**Oggetto:** LAVORI DI RIQUALIFICAZIONE DELLA BANCHINA E DEI PIAZZALI IN RADICE DEL MOLO POLISETTORIALE. ADEGUAMENTO AREA TERMINAL RINFUSE – PORTO DI TARANTO

**Impresa:** CONSORZIO 4IT CONSTRUCTIONS

**PERIZIA DI VARIANTE N. 1 IN CORSO D'OPERA**

**RELAZIONE DEL RESPONSABILE DEL PROCEDIMENTO**

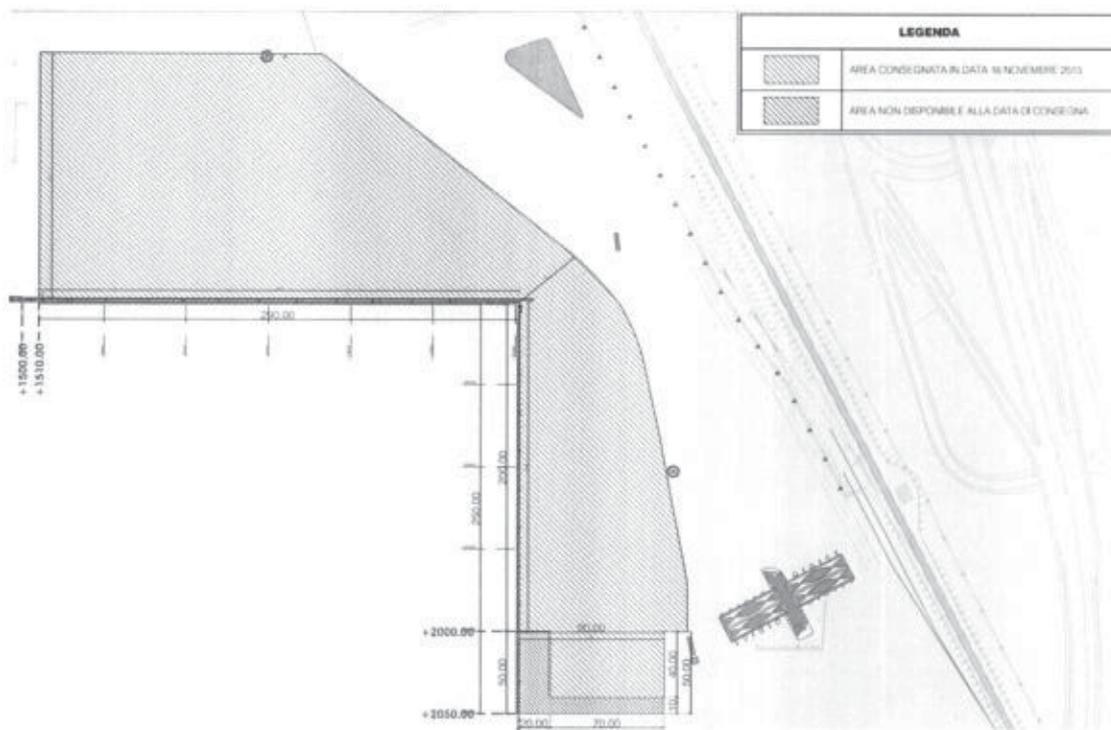
Durante diversi incontri tecnici tra questa Amministrazione e RFI sono state riscontrate importanti interferenze tra l'intervento di riqualificazione della radice del Molo Polisettoriale, di competenza di questa AdSP, e quello ferroviario, in corrispondenza del nuovo fascio di presa e consegna dell'impianto Cagioni. Le interferenze riscontrate sono state individuate lungo il sistema di tubazioni in pressione previsto dal progetto esecutivo, in corrispondenza della realizzazione dell'attraversamento ferroviario e del nuovo impianto di trattamento acque meteoriche ubicato a nord oltre i piazzali, in adiacenza all'impianto di trattamento esistente.

Pertanto la DLL ha implementato **una nuova progettazione dell'impianto di trattamento delle acque meteoriche, che oltre a garantire il superamento delle interferenze con il progetto definitivo RFI consente, anche, una gestione autonoma dell'area in radice**, prevede la localizzazione dell'impianto di trattamento all'interno dell'area oggetto di riqualificazione e colloca il nuovo punto di scarico in prossimità della progressiva +2.000,00 m della banchina di servizio del Molo Polisettoriale. È stata pertanto **stralciata la realizzazione dei 1.000 metri di condotta in pressione** che convogliavano le acque meteoriche, raccolte dal sistema di captazione, all'impianto di trattamento che, nel progetto esecutivo, era collocato in adiacenza all'impianto consortile esistente e gestito dalla ex concessionaria del Terminal. Cambiando la posizione del punto di recapito finale, è stato inoltre rimodulata, nonché ridimensionata, la rete di drenaggio prevista in progetto riconfigurando i versi di percorrenza di alcuni tratti di collettore verso la nuova stazione di sollevamento.

Si è inoltre previsto per i tratti della rete di drenaggio che si troveranno installati sotto il livello medio mare, l'utilizzo di tubi in materiale plastico come il polietilene.

Le acque meteoriche, una volta convogliate dal sistema di collettamento riconfigurato, saranno canalizzate verso la stazione di sollevamento dove, previo trattamento di grigliatura, saranno sollevate in un adiacente sistema di accumulo in grado di separare le acque di prima e seconda pioggia.

Le acque di prima pioggia saranno stoccate ed isolate dal resto della portata ed, entro le 48 ore successive, saranno sottoposte ad un processo di sedimentazione, disoleazione e filtrazione, secondo le disposizioni della normativa vigente. Le acque di seconda pioggia, invece, prima di arrivare al pozzetto di scarico, saranno stoccate per il tempo necessario di detenzione in una vasca di sedimentazione in grado di far avvenire la separazione gravimetrica delle particelle di sabbia ed olio eventualmente ancora presenti nelle acque di dilavamento dei piazzali.

A valle dei trattamenti elencati, le acque meteoriche rientreranno nei limiti di emissione previsti dalla tabella 3 di cui all'allegato 5 alla parte terza del D.Lgs. 152/06, per le immissioni in acque superficiali, e potranno essere scaricate in mare.
